## STANOVISKO

***k činnosti/stavbe „Bojničky – vodný zdroj HBG 5 a napojenie na jestvujúci vodojem“ vypracované na základe jej odborného posúdenia v súlade s ustanovením § 16a ods. 3 zákona č. 364/2004 Z. z. o vodách a o zmene zákona SNR č. 372/1990 Zb. o priestupkoch v znení neskorších predpisov (vodný zákon) v znení neskorších predpisov***

Výskumný ústav vodného hospodárstva Bratislava na základe odborného posúdenia predloženej projektovej dokumentácie pre územné rozhodnutie činnosti/stavby „**Bojničky – vodný zdroj HBG-5 a napojenie na jestvujúci vodojem**“ poskytuje nasledovné stanovisko:

Obrázok č.1 – Záujmové územie – dotknutý útvar podzemných vôd

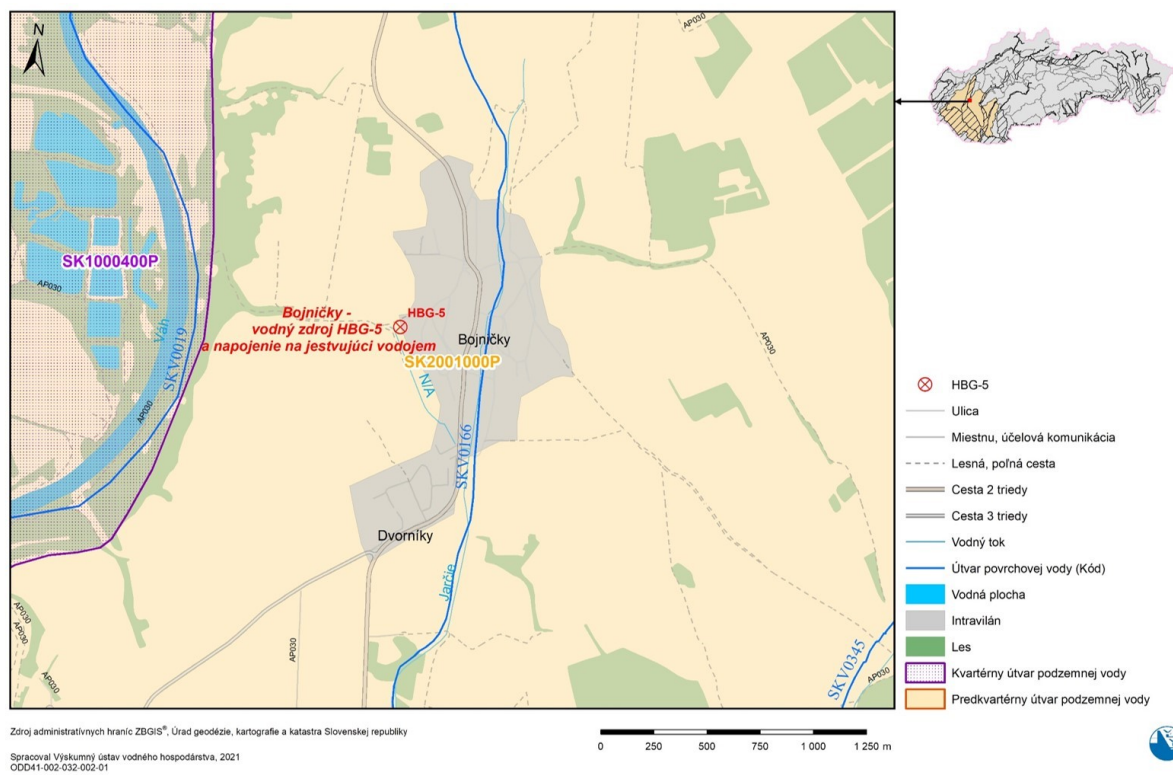
Lokalita činnosti/stavby „**Bojničky – vodný zdroj HBG-5 a napojenie na jestvujúci vodojem**“ je situovaná v katastrálnom území obce Bojničky v čiastkovom povodí Váhu. Posudzovaná činnosť sa dotýka jedného útvaru podzemnej vody predkvartérnych hornín SK2001000P Medzizrnové podzemné vody centrálnej časti Podunajskej panvy a jej výbežkov (Tabuľka č. 1, Obrázok č.1).

Útvary podzemnej vody kvartérnych sedimentov sa v predmetnej lokalite nenachádzajú. Najbližší útvar povrchovej vody SKV0166 Jarčie je vzdialený od lokality činnosti/stavby „**Bojničky – vodný zdroj HBG-5 a napojenie na jestvujúci vodojem**“ cca 360 m.

Obrázok č. 2 Mapa dokumentačných bodov a zraniteľnosti podzemných vôd

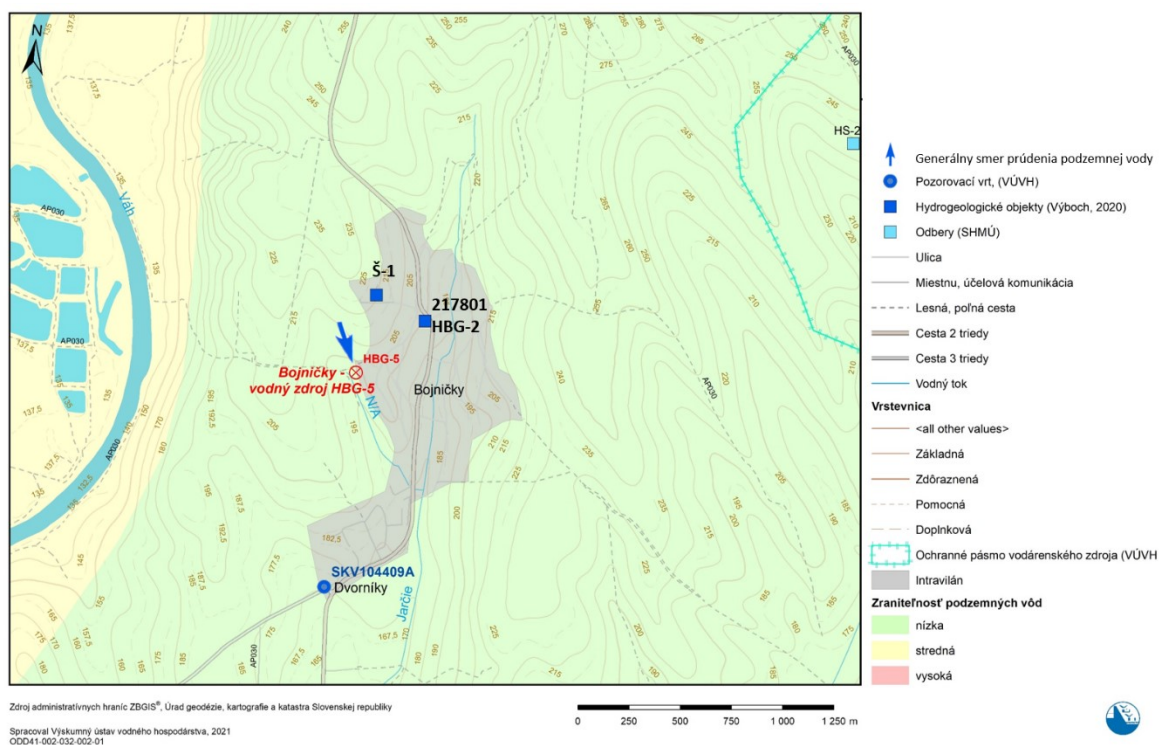
Z hydrogeologického hľadiska ide o územie s nízkou zraniteľnosťou podzemných vôd (Obrázok č. 2) v dôsledku striedania sa kolektorov - vrstiev pieskov a nepriepustných ílov v neogénom súvrství.

V čiastkovom rajóne neogénu Nitrianskej pahorkatiny VH 20, kde sa nachádza posudzované územie, boli dokumentované využiteľné množstvá podzemných vôd v množstve  $117,80 \text{ l}\cdot\text{s}^{-1}$  (prevažne v kategórii II) a odbery predstavujú  $20,14 \text{ l}\cdot\text{s}^{-1}$ , t.j. 17,1%. Tieto využívané zdroje nie sú z kvantitatívneho hľadiska ohrozené navrhovanou činnosťou vo vzťahu k ovplyvneniu režimu podzemnej vody. Na najbližšej lokalite Dvorníky bol dokumentovaný uspokojivý bilančný stav (Obrázok č. 2).
